Determinazione dirigenziale	n. DET-AMB-2024-7022 del 16/12/2024
Oggetto	Modifica non sostanziale con aggiornamento provvedimento di Autorizzazione Unica Ambientale (AUA), adottato ai sensi del D.P.R. 59/2013 da ARPAE-AACM con Determinazione dirigenziale n. DET-AMB-2023-6828 del 28/12/2023 con scadenza validità il 06/02/2039, per impianto carburanti in Comune di Valsamoggia (BO), Via Circonvallazione Nord n. 42 Loc. Bazzano, intestato a Stazione di Servizio Ricci Daniele
Proposta	n. PDET-AMB-2024-7330 del 16/12/2024
Struttura adottante	Servizio Autorizzazioni e Concessioni di Bologna
Dirigente adottante	SIRO ALBERTINI

Oggetto: Modifica non sostanziale con aggiornamento del provvedimento di Autorizzazione Unica Ambientale (AUA), adottato ai sensi del D.P.R. 59/2013 da ARPAE-AACM con Determinazione dirigenziale n. DET-AMB-2023-6828 del 28/12/2023 (rilasciato dal SUAP del Comune di Valsamoggia con provvedimento Prot. n. 6986/2024 del 07/02/2024) con scadenza di validità in data 06/02/2039, per l'impianto destinato ad attività di distribuzione carburanti e sito in Comune di Valsamoggia (BO), Via Circonvallazione Nord n. 42 Loc. Bazzano, intestato a **Stazione di Servizio di Ricci Danie

Allegato 1. Planimetria. Documento di 1 pagina.

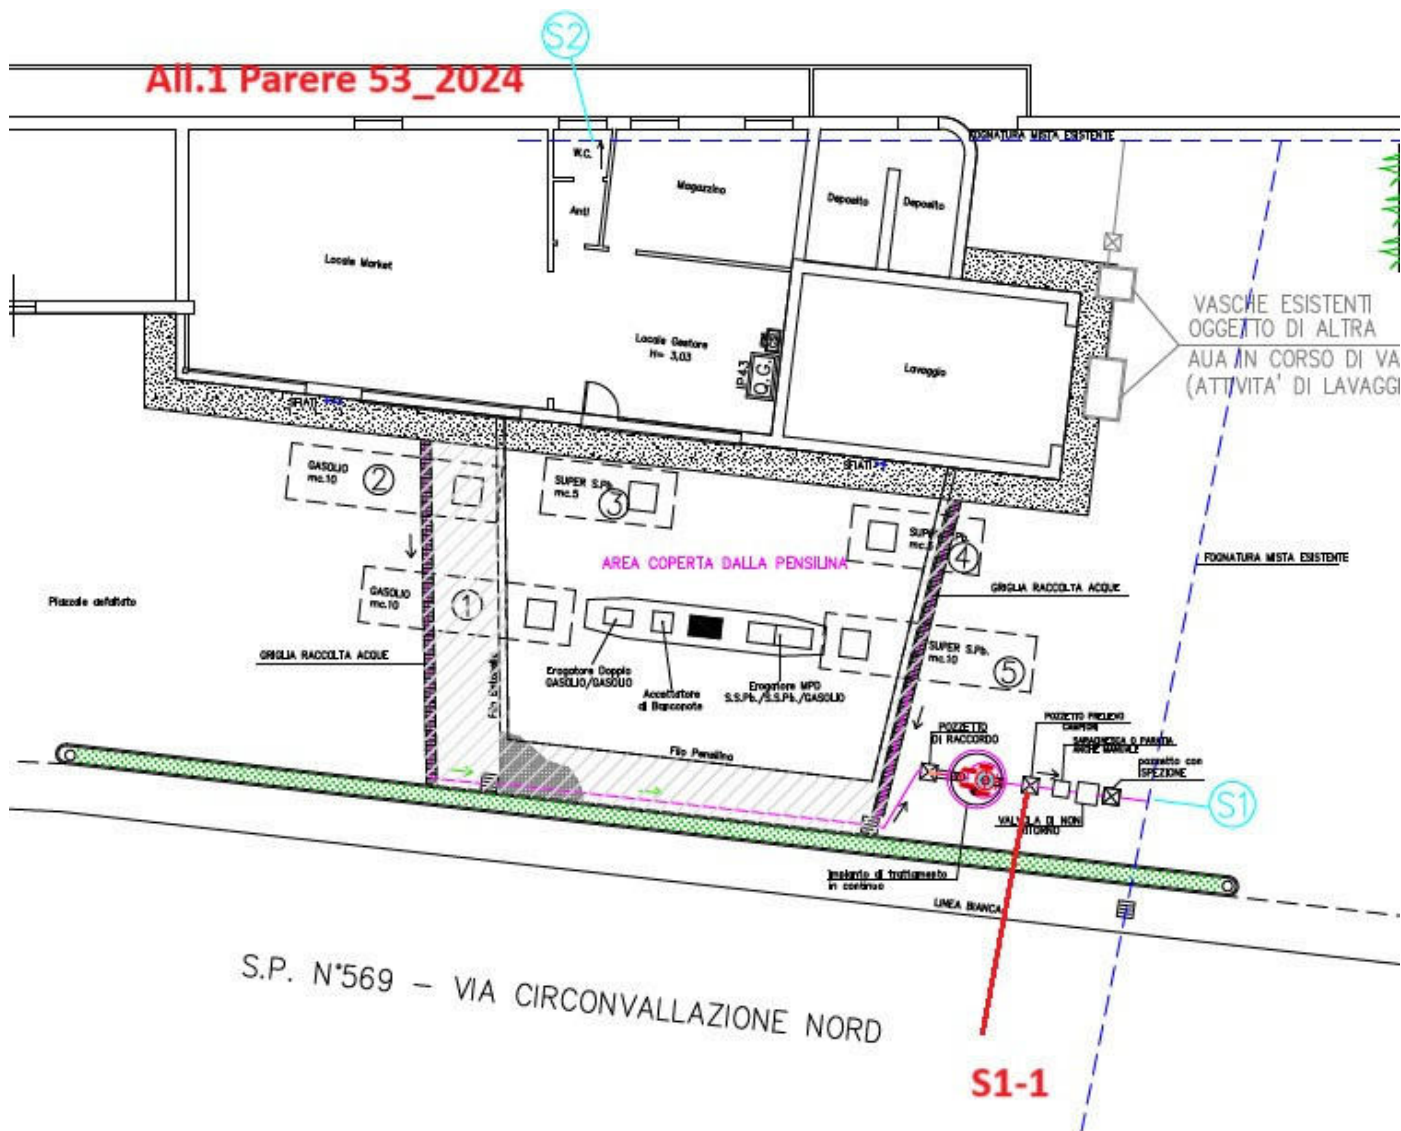
b) Non conformità del pozzetto di prelievo allo schema tipo del Gestore del Servizio Idrico Integrato.

Il richiedente presenta una modifica del pozzetto per permettere il prelievo per caduta. La modifica proposta è accettabile purchè

1) si provveda a realizzare un adeguato svaso sul bordo superiore del setto in grado di dirigere lo scarico verso un unico punto di sfioro del manufatto. Altre soluzioni tecniche che permettano tale deflusso delle acque sono ritenute accettabili.

2) Si provveda a periodiche pulizie del fondo del pozzetto lato scarico produttivo poiché il progressivo sporcamento potrebbe compromettere, in senso peggiorativo, gli esiti di eventuali controlli analitici.
